# **Připomínky k dokumentaci záměru „SOKP 518, 519 Ruzyně - Březiněves“ dle zákona č. 100/2001 Sb. v platném znění**

## **Rozptylová studie (vč. výstavby Záměru)**

*Zpracovala RNDr. Alice Dvorská, Ph.D., 2.10.2023*

Obrázek 2.8: Umístění referenčních bodů v okolí MÚK Rybářka

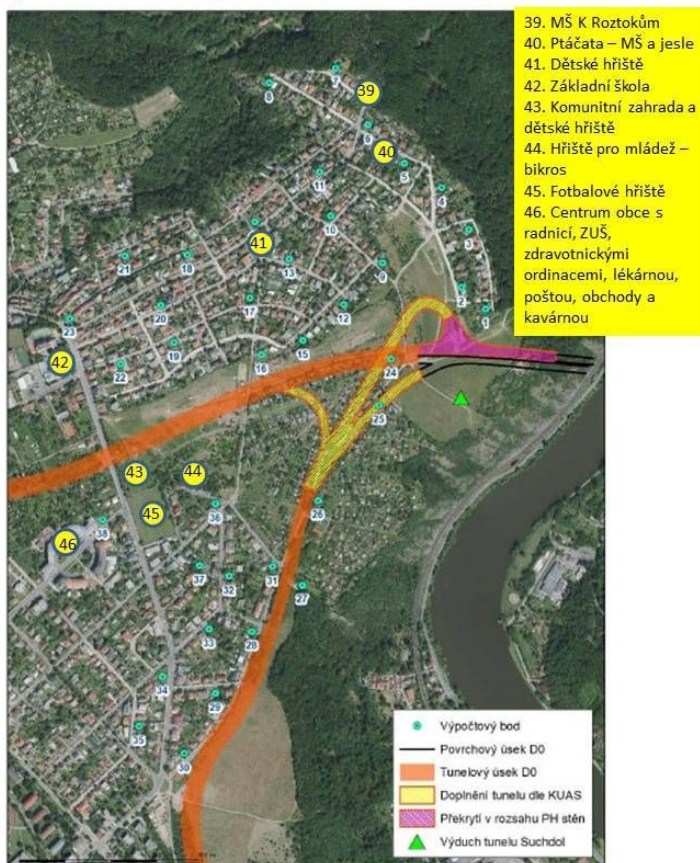
specifické výpočtové body tak, aby byly vyhodnoceny dopady zdroje na citlivé skupiny obyvatel dle MP RS (vzdělávací a zdravotnická zařízení apod.). V MČ Praha – Ďáblice se jedná např. o sportovní areál Kokořinská a ZŠ a MŠ U Parkánu. Žádný z těchto charakteristických bodů však nezahrnuje obytnou zástavbu v obci Horoměřice. Je tedy třeba doplnit charakteristické referenční body pro obec Horoměřice, a to včetně vzdělávací a sportovní infrastruktury, např. ZŠ Horoměřice (Velvarská ul.), MŠ Horoměřice (Komenského ul.) a další. Nejsou však zvoleny specifické výpočtové body tak, aby byly vyhodnoceny dopady zdroje na citlivé skupiny obyvatel dle MP RS (vzdělávací a zdravotnická zařízení apod.). V MČ Praha – Dolní Chabry se jedná o ZŠ Spořická, lesní mateřskou školu JAATA (ulice K Brnkám), MŠ Bílenecké nám., MŠ Chabráček v Protilehlé ul., MŠ Beranov, dále sportoviště Sokola Dolní Chabry a fotbalové hřiště SK Dolní Chabry. Nejsou však zvoleny specifické výpočtové body tak, aby byly vyhodnoceny dopady zdroje na citlivé skupiny obyvatel dle MP RS (vzdělávací a zdravotnická zařízení apod.). V MČ Praha – Nebušice se jedná o MŠ Nebušice (ul. Nad Želivkou), ZŠ Nebušická a další. Nejsou však zvoleny specifické výpočtové body tak, aby byly vyhodnoceny dopady zdroje na citlivé skupiny obyvatel dle MP RS (vzdělávací a zdravotnická zařízení apod.). V MČ Praha – Suchdol se jedná o zařízení v okolí MÚK Rybářka zobrazená na obrázku níže a v okolí MÚK Suchdol např. o hřiště na Výhledském náměstí.

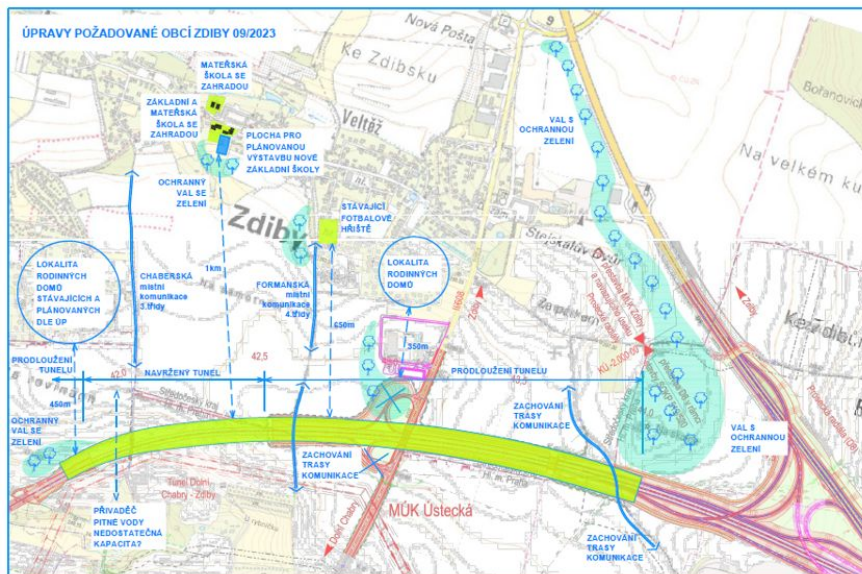
Žádný z těchto charakteristických bodů však nezahrnuje obytnou zástavbu v obci Zdiby. Je třeba doplnit charakteristické referenční body pro obec Zdiby, a to včetně plánované obytné výstavby, vzdělávací a sportovní infrastruktury (viz obrázek níže).
